## NEWカートセパレートシステム

2021 年 7 月から適用

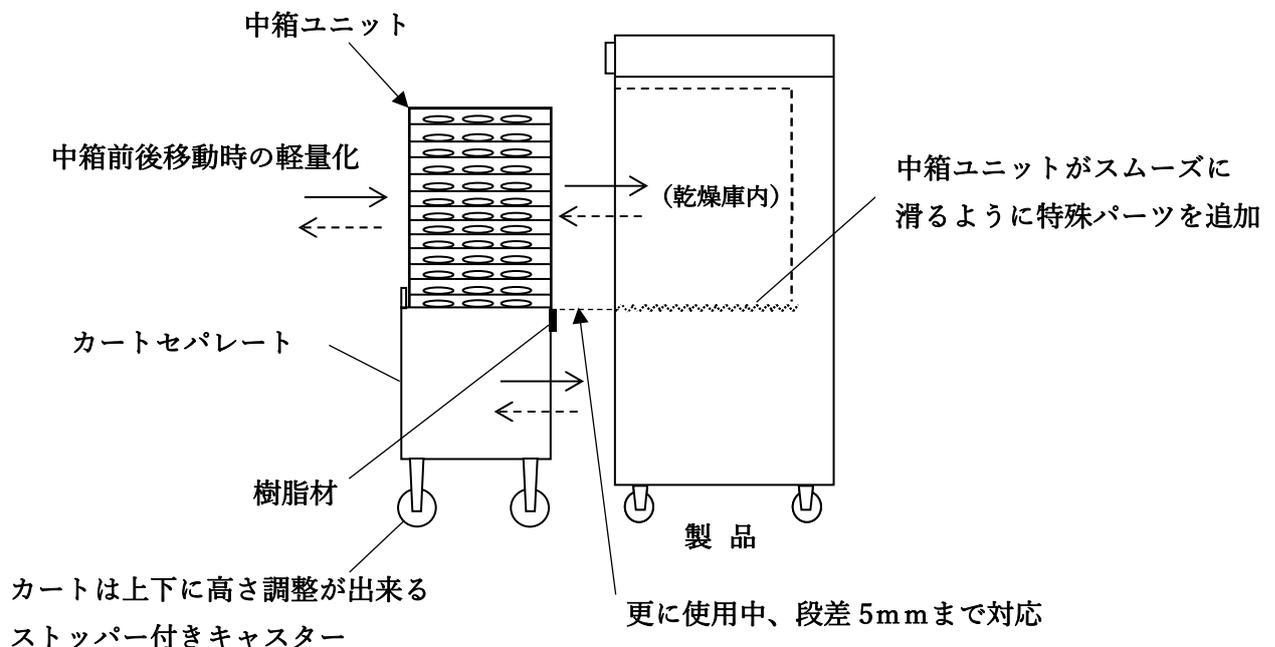
1. 庫内より干物を取り出す際、中箱の重さを感じないでカートまで導くことができる。  
①庫内底部のステンレス面がよく滑るような特殊加工の樹脂材が用いられている。  
②滑らせる面のステンレス棒ユニットの庫内側とカート側をそれぞれ形状及び、向きを改善（中箱ユニット（棚アミ 13 段）を引っぱる重さ従来 3kg→2kg へ減少）
2. カートを使用する環境において、カートと乾燥機との間に段差が生じ、操作性が悪くなる場合があるが、その対処法として、多少の段差（5mm以内）や現場の傾斜があってもスムーズな操作ができるように改良。  
又、左右庫内のカート交換性も考慮して作製した。  
尚、カートにストッパーをかけなくても固定した状態になり、中箱ユニットの出し入れが可能となる。  
但し、より安全性を考慮すると、カートの車輪にストッパーかけてのご使用となる。
3. カートを乾燥機の正面ボデーに固定させた際、庫内底面のステンレス面への傷みを無くすため、カート側の製品本体と接する面に樹脂材を 1 枚追加又、カートの車輪が製品本体ボデーに接触しないよう樹脂に適正な厚みを設けている。
